改善箇所説明図

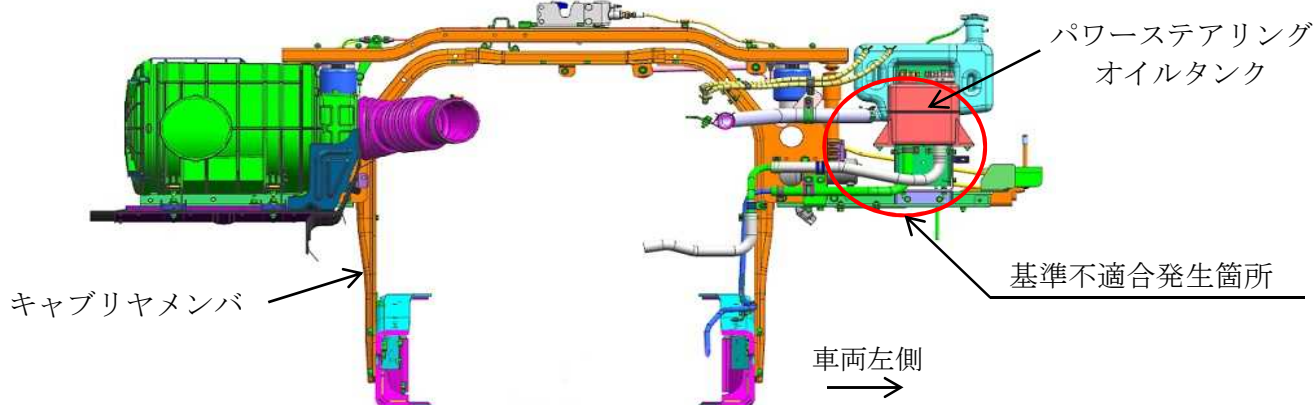
大型トラックにおいて、パワーステアリングオイルパイプの製造時の組付けが不適切なため、パイプが変形して取付けられているものがある。そのため、パイプと接続しているパワーステアリングオイルホースに引張力が作用し、そのまま使用を続けると、当該ホースがパワーステアリングオイルタンクから抜けてオイルが漏れ、最悪の場合、操舵力が増大するおそれがある。

全車両、パワーステアリングオイルパイプの取付け状態を点検し、不適切なものは取付け位置を修正する。

識別： パワーステアリングオイルタンクブラケットに、白色ペイントを塗布する。
